Høringssvar til Tillæg til Spildevandsplan 2024

DSB Ejendomsudvikling A/S

Indsigelse til Forslag til Spildevandstillæg - B.118 Separatkloakering af Godsbaneterrænet inkl. Jernbanebyen.

Kilde: Ansøgning om udledningstilladelse Figur 51 Oversigt over området i Jernbanebyen som efter byudviklingen leder til hhv. fælleskloakledning og regnvandsledning (COWI).

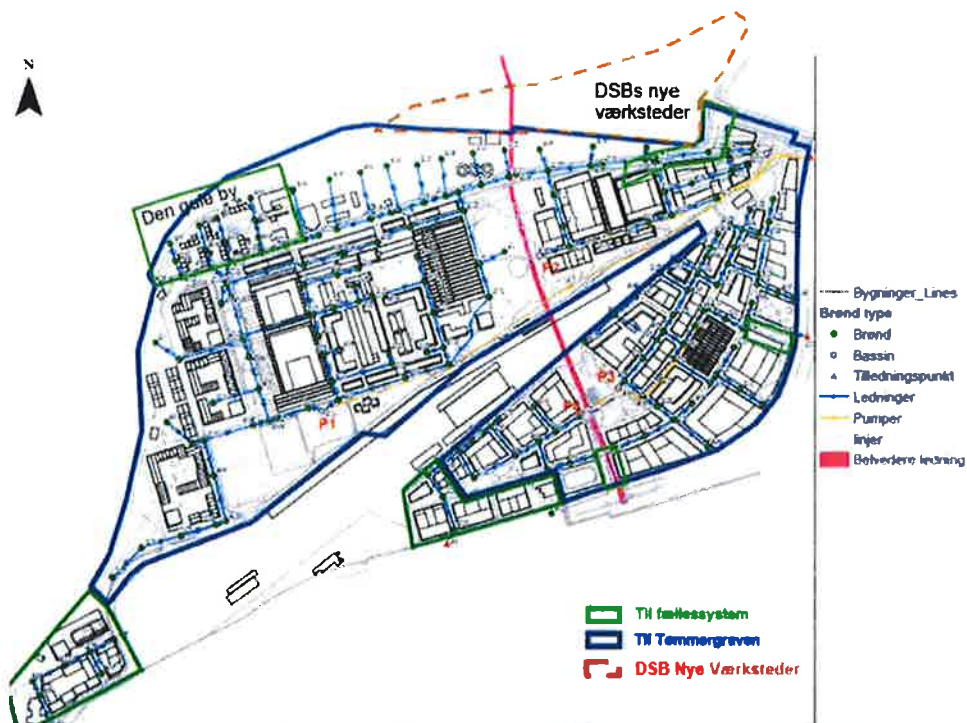
Overensstemmelse mellem kort i Spildevandstillæg og ansøgning om udledningstilladelse, så bebyggelse i sydlige del i Delområde 2 ikke pålægges at skulle separat kloakere. Grundet den servitutbelagt CTR-ledning vil det ikke være muligt at finde plads til en regnvandsledning på dette sted. Kortet et benævnt figur 5.1 ansøgning og vist neden for.
